別表第二十八中「第２条第１項第11号の２」を「第２条第１項第11号の２及び第11号の２の２」に改め、同表第一のハの２(2)中「「その他の帯域」とは、基地局送信帯域及び基地局受信帯域以外の周波数範囲をいう。」を「「その他の帯域」とは、30MHzから３GHzまでの周波数範囲であって、基地局送信帯域及び基地局受信帯域以外の周波数範囲とする。」に改める。

１　測定系統図

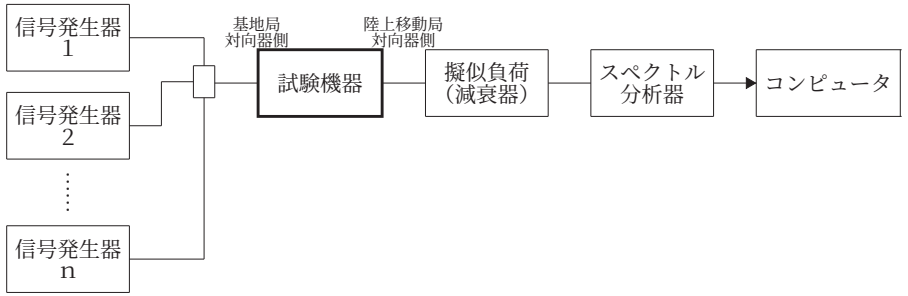
別表第二十一第二の六の５(1)の表中「12C75GHz」を「12.75GHz」に改め、同第二の七の１を次のように改める。

１　測定系統図

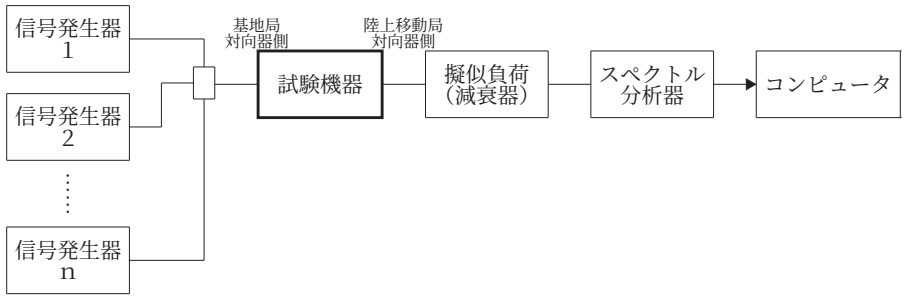
別表第二十一中「及び第11号の10」を「、第11号の６の３、第11号の10及び第11号の10の３」に改め、同表第二の八の１を次のように改める。
